RESPUESTA A COMENTARIOS DE LA NOTA

DEIA-DEEIA-AC-0013-2006-2023

RESIDENCIAL PASEO DEL BOSQUE III

Por este medio, damos respuesta a nota aclaratoria **DEIA-DEEIA-AC-0113-2006-2023**, relacionada con el proyecto Residencial Paseo del Bosque II – EsIA – CAT II, ubicado en el corregimiento de los Algarrobos, distrito de Dolega, provincia de Chiriquí.

5. PLANO DE TERRACERÍA

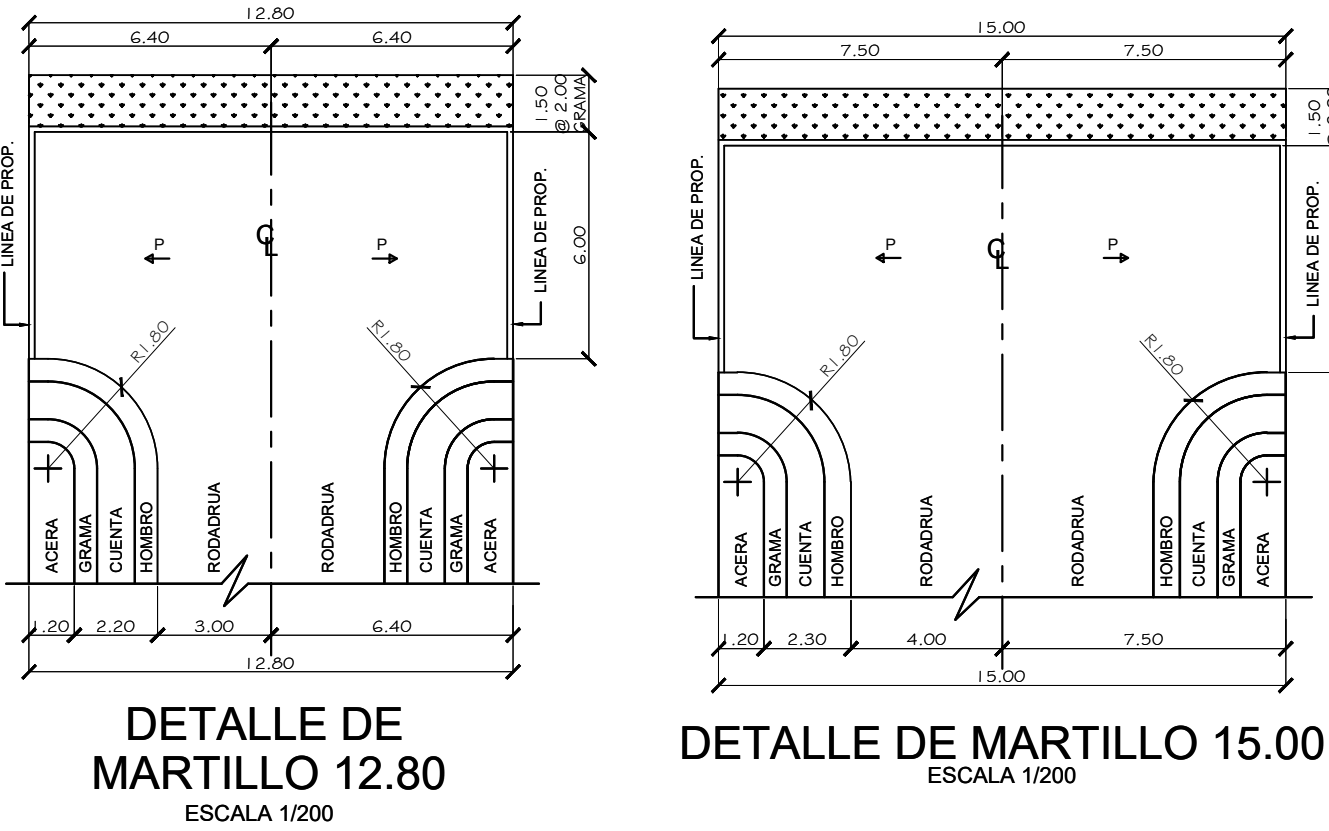
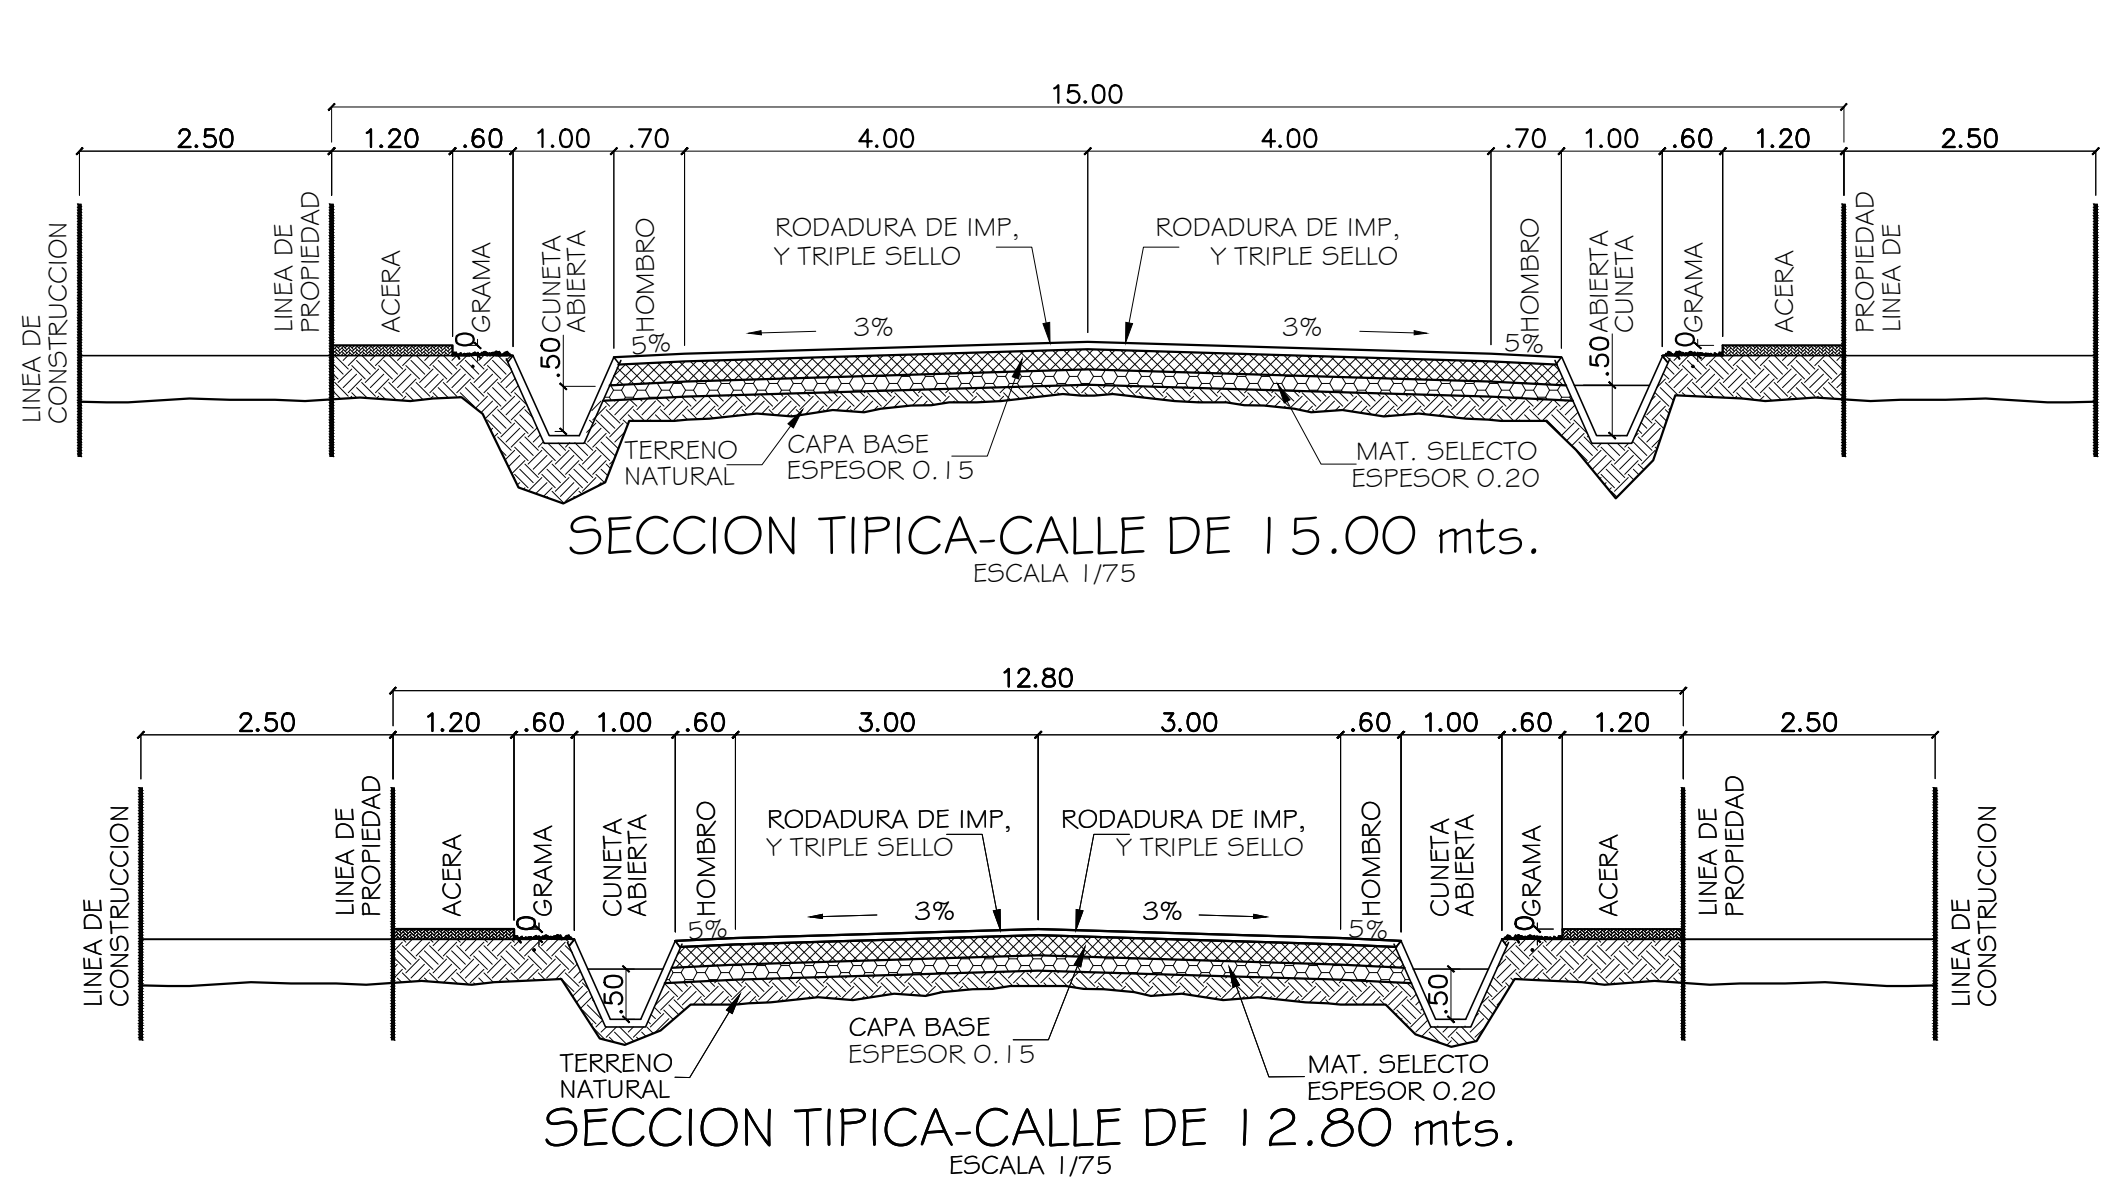
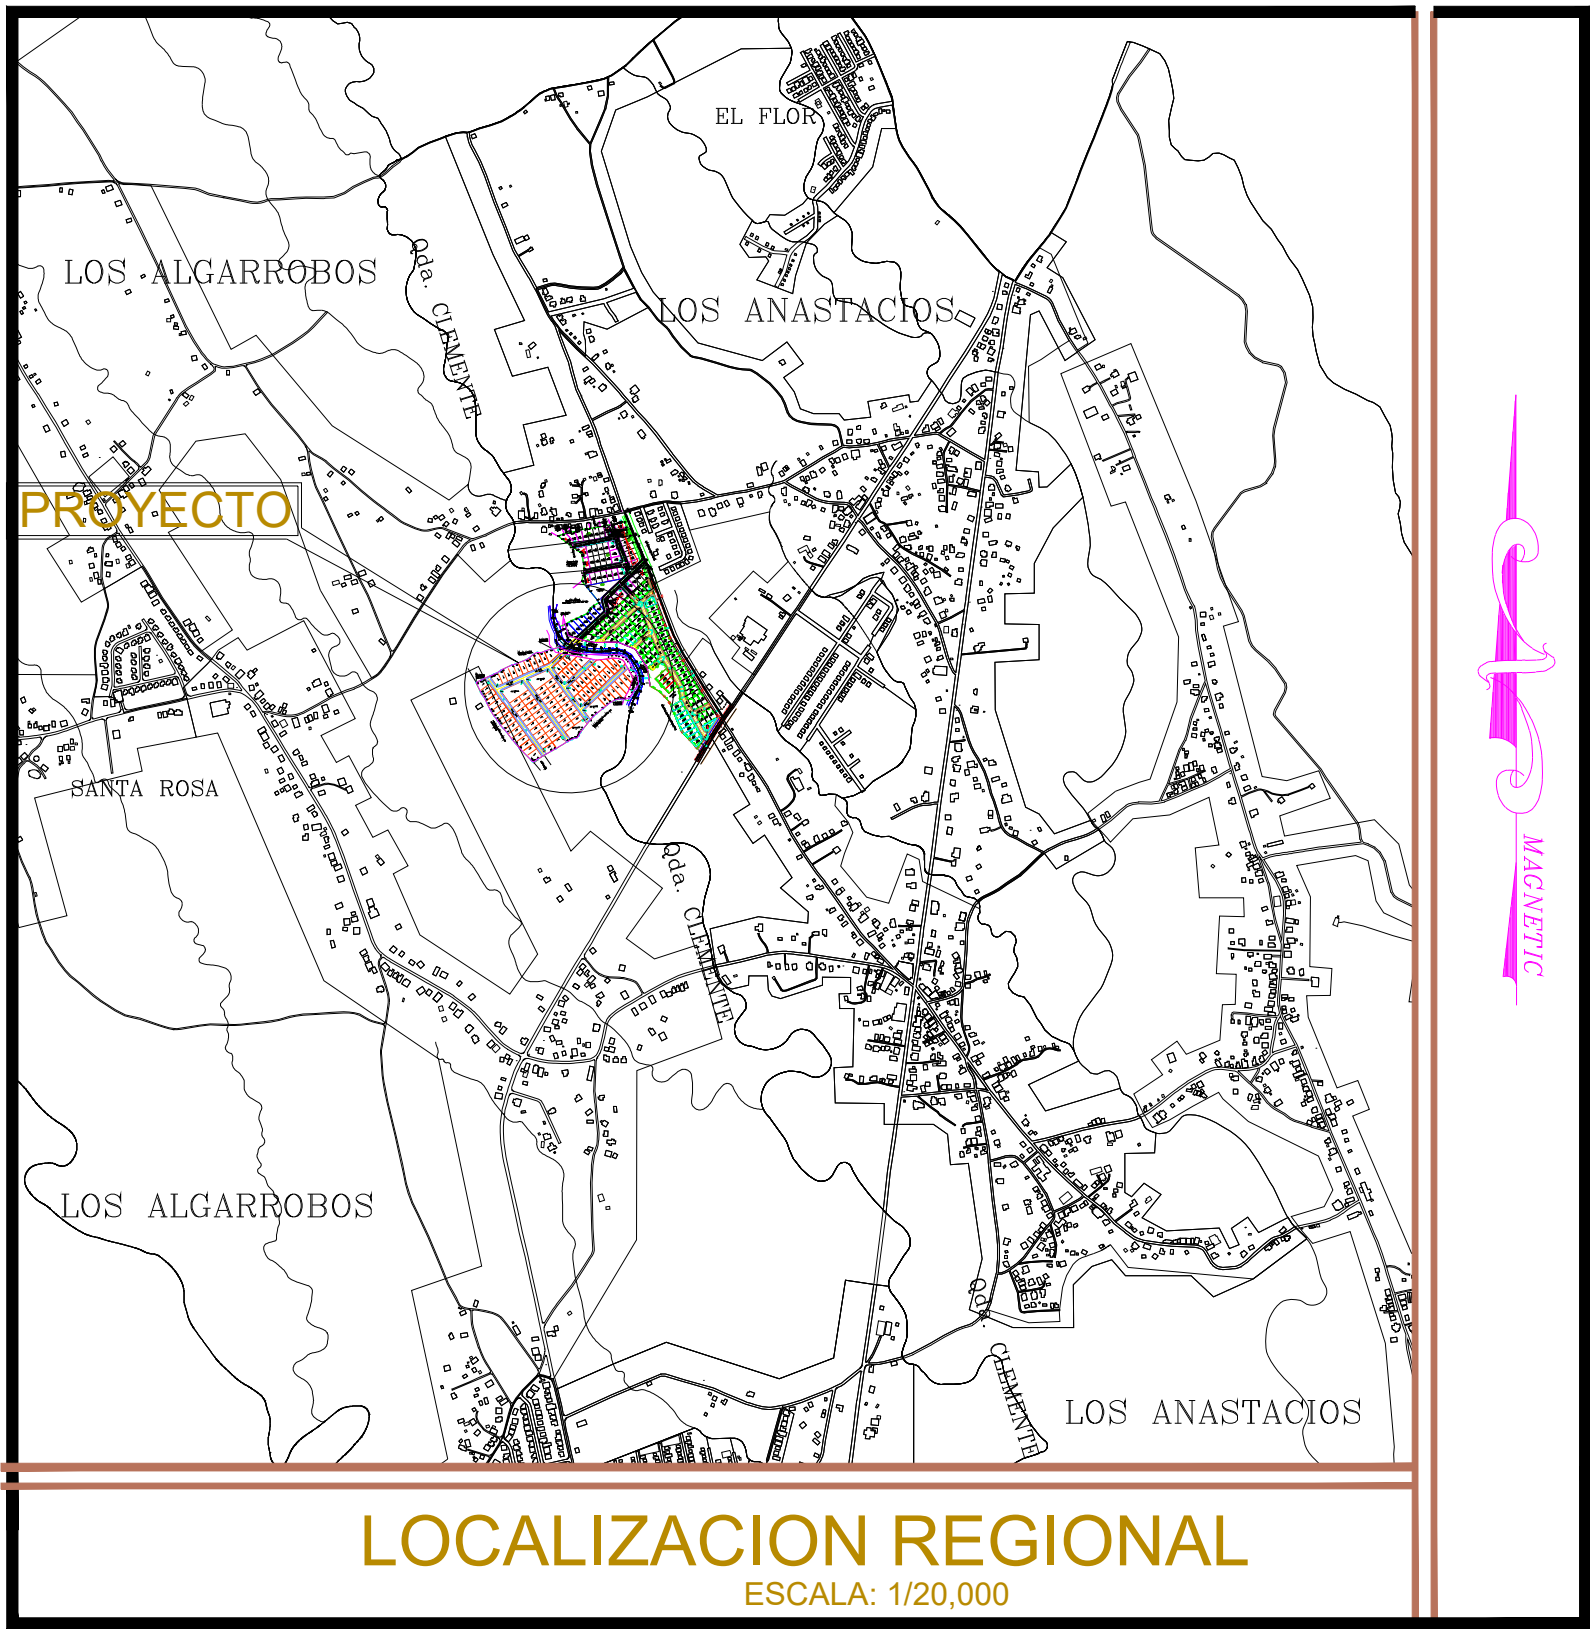
- b. Presentar Planos de los perfiles de corte y relleno donde se establezca: el volumen de movimiento de tierra a generar en el proyecto y volumen de material de relleno e indicar los niveles seguros de terracería.

- b. En la página 239 del estudio de impacto ambiental se presentó un cuadro que muestra los Niveles Mínimos Seguros de Terracería, allí indica que el nivel mínimo seguro de terracería es de 1.5 m; esta información fue el resultado del Estudio Hidrológico e Hidráulico de la Qda. Clemente para el proyecto. En anexo, se presenta el plano del proyecto con los perfiles de corte y relleno donde se establece el volumen de movimiento de tierra a generar en el proyecto y volumen de material de relleno.
